Carrière des lieux-dits « Les Echalans », « La Maison Neuve »
Commune de Viennay (79)

**Demande d'Autorisation Environnementale
Renouvellement d'une carrière**

RESUMES NON TECHNIQUES DE L'ETUDE D'IMPACT ET DE L'ETUDE DE DANGERS

**Novembre 2019
Complété en août 2020**

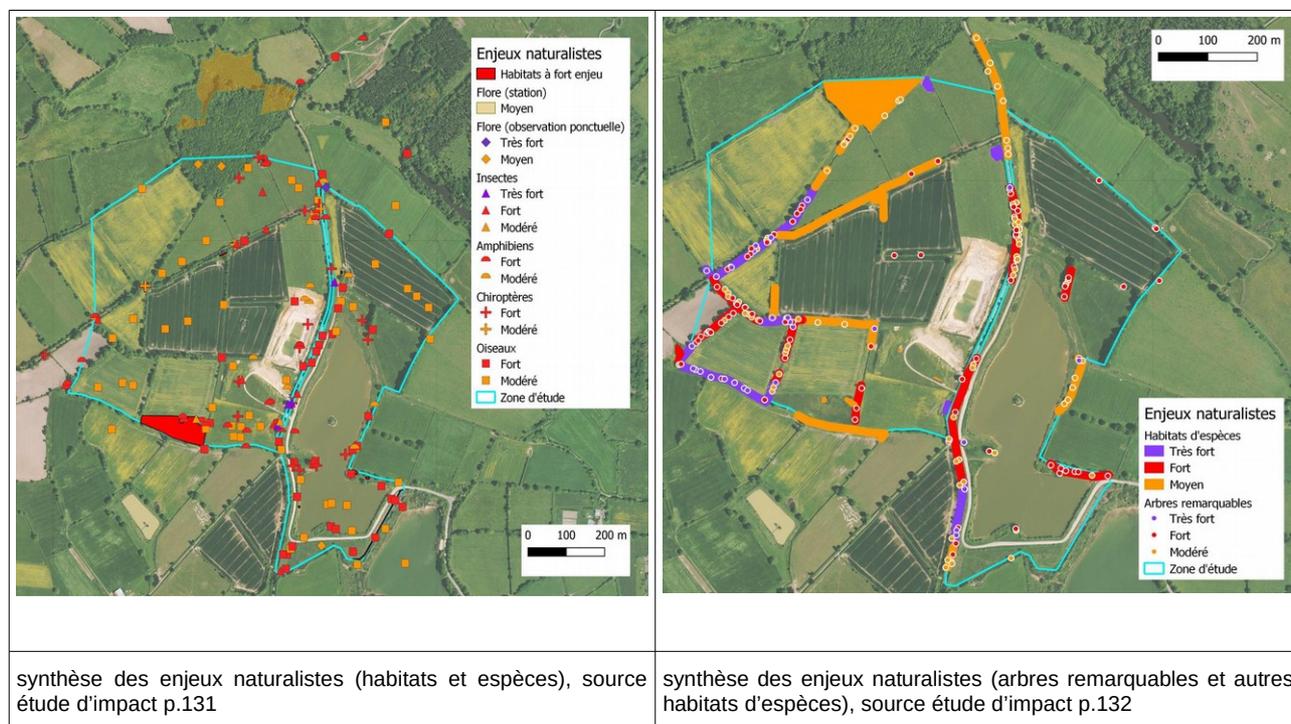
Le porteur de projet ne donne aucun argument et ne fournit aucune analyse d'alternatives pour justifier du non évitement total des zones humides.

La MRAe recommande que le maître d'ouvrage examine des alternatives d'exploitation permettant un évitement plus complet des zones humides du site.

Figure 2 : Plan de de remise en état de la carrière actuelle

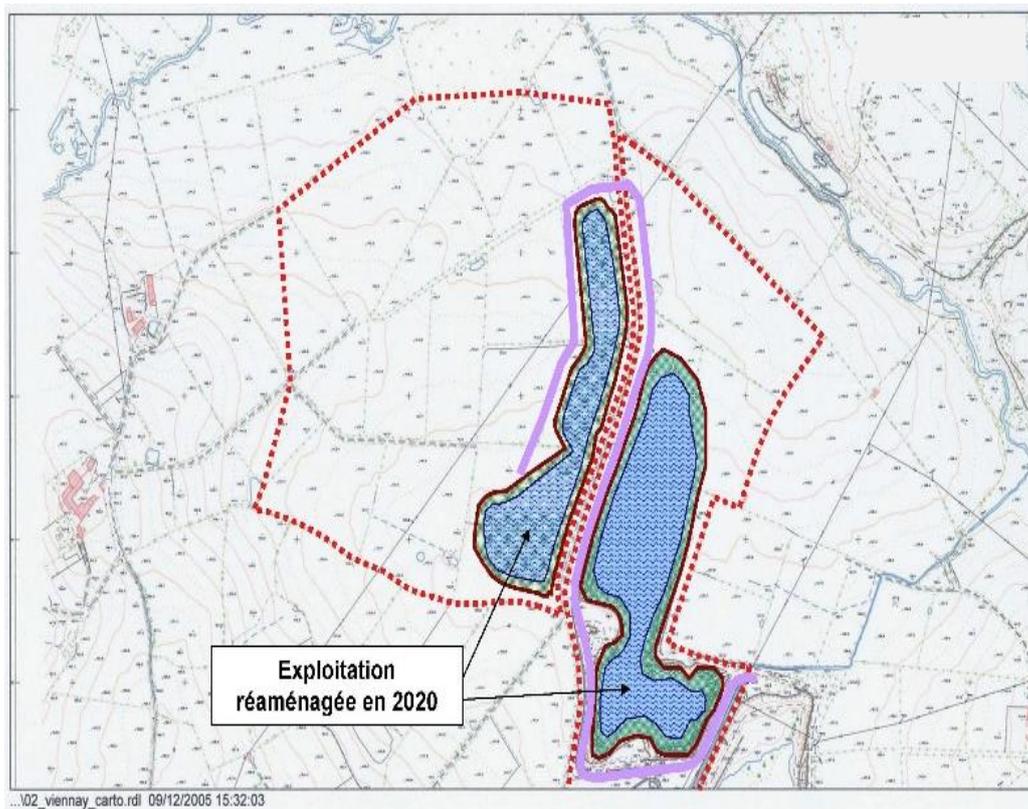
La MRAe relève que l'étude est insuffisante en ce qui concerne la présentation du plan de remise en état de la carrière actuelle et son adéquation avec la remise en état prévue initialement pour l'extension. L'étude d'impact devra être complétée sur ce point.

Le plan de remise en état de la carrière actuelle est le suivant. Il est issu du dossier de demande de modification des conditions d'exploitation et de remise en état de janvier 2006, dont l'instruction a permis d'aboutir à l'arrêté préfectoral n° 4526 du 23 juin 2006 qui modifie l'arrêté préfectoral n° 4238 du 21 juillet 2004 autorisant l'exploitation de la carrière actuelle. Une copie de ce plan est par ailleurs jointe au présent dossier, dans la pièce 2 : Demande administrative et technique en page 30.
